Městský úřad Břeclav, odbor správních činností, oddělení dopravy

č.j.: MUBR 124949/2025

Připomínka k návrhu stanovení místní úpravy provozu BV, okolí ZŠ Slováká

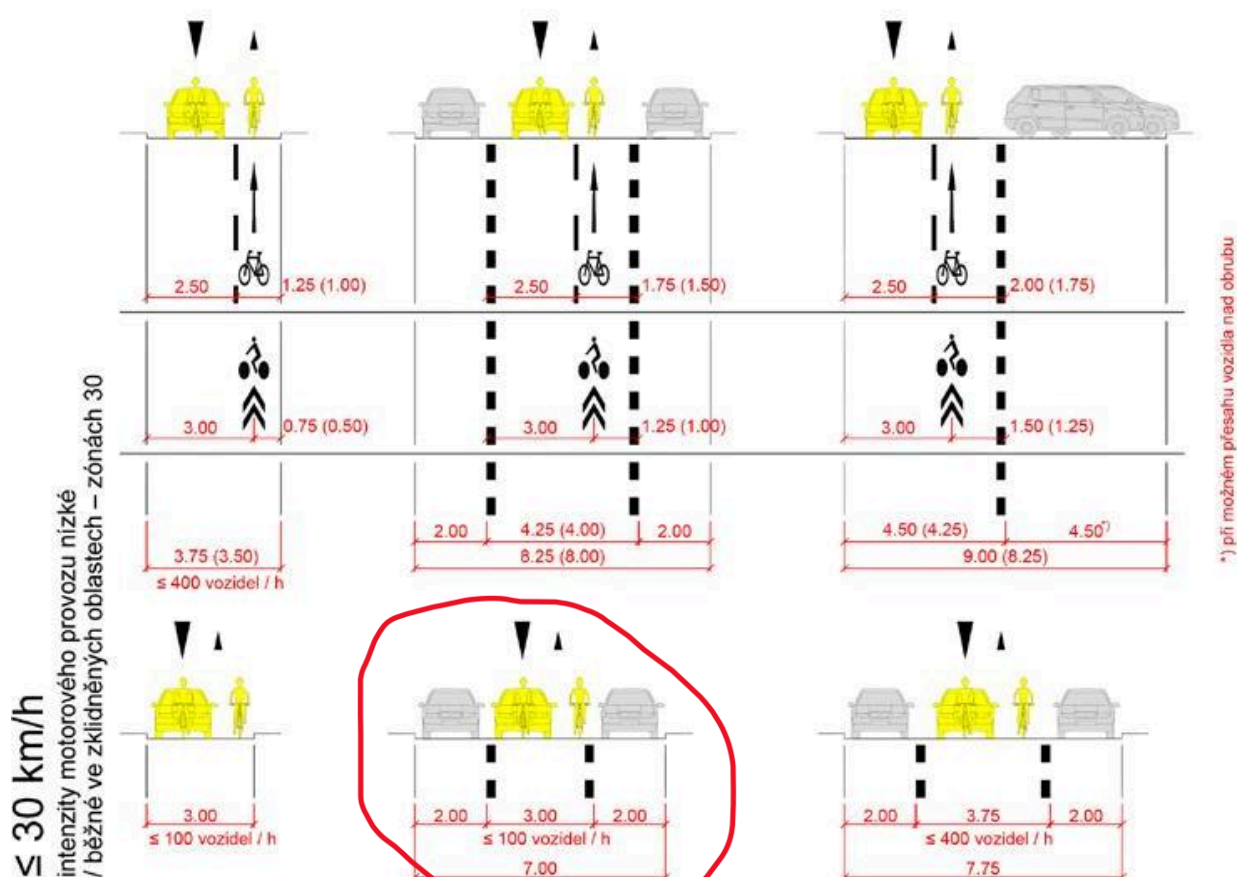
1) žádáme o stanovení obousměrného provozu cyklistů v ulici Nová, Riegrova, Hrnčířská, Slováká a po obvodu náměstí Svobody.

Jednosměrný provoz bez povolení obousměrné jízdy cyklistů je v rozporu s bezpečností provozu – nutí cyklisty jezdit delší trasou, přes více křižovek, ulicemi s intenzivnějším provozem, zhoršuje prostupnost území, je v rozporu s obecným užitím veřejných komunikací a veřejným zájmem.

Stačí do situace přidat doplňkovou tabulku E12a (k IP4b), E12b (k B2) a E12c (k C2 a B24). Bez nutnosti vodorovného značení. Od 1.7.2025 je pak možno kombinaci IP4b + E12a nahrazovat za IP4c.

Povolení jízdy cyklistů v obou směrech na komunikaci, která je širší než 3 metry, je současně v souladu s platnými normami a technickými předpisy, zejména s ČSN 73 6110 - Projektování místních komunikací a TP 179 – Navrhování komunikací pro cyklisty. Ke vzájemnému vyhýbání protijedoucího cyklisty a dalšího vozidla se pak dají využít četné vjezdy.

Jsme si vědomi, že v části ulice Slováká je sice stezka pro chodce a cyklisty, s ohledem na špičkové zatížení chodníku dětmi u ZŠ, dopravní obsluhu domu na jižní straně a na zimní údržbu trváme ne požadavku na cykloobousměrku i ve Slováké.

Vzhledem k šířce stávající komunikace může být doplňkově cykloobousměrnost zvýrazněna pomocí piktogramového koridoru (V 20) v mezikřižovatkovém úseku.

Jednosměrný provoz s sebou nese i menší obezřetnost řidičů a vyšší dosahované rychlosti. Je tedy sporné, může-li dojít aspoň částečně ke zlepšení bezpečnosti provozu, jak předpokládá odůvodnění OOP.
